Verbesserung

Funktion der Radbremse

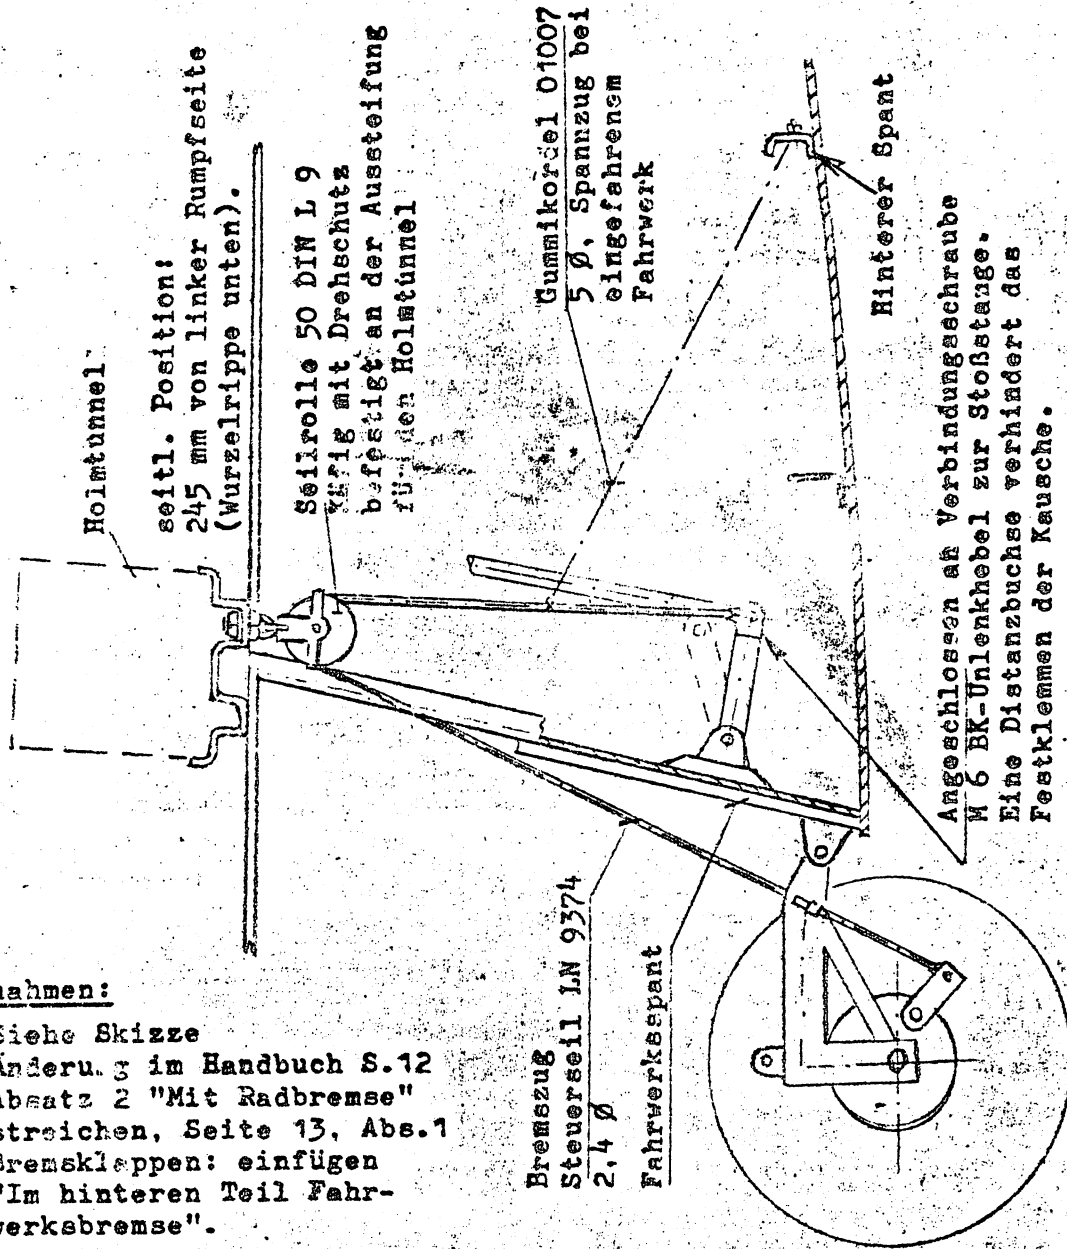
Antrieb des Bremszuges durch Betätigung der Bremsklappe. Der Anschluß erfolgt an Umlenkhebel für BK-Betätigung an der Rückseite des Fahrwerkspantes, geführt über eine Seilrolle, die an der Versteifung des Flügeltunnels befestigt ist.

1. Siehe Skizze
2. Änderung im Handbuch S.12 Absatz 2 "Mit Radbremse" streichen, Seite 13, Abs.1 Bremsklappen: einfügen "Im hinteren Teil Fahrwerksbremse".

Bei der Einstellung der Bremse ist unbedingt zu beachten, daß die Oberkante der Bremsklappe mindestens 10 cm über das Flügelprofil herausragen muß, bevor die Bremse einsetzt.
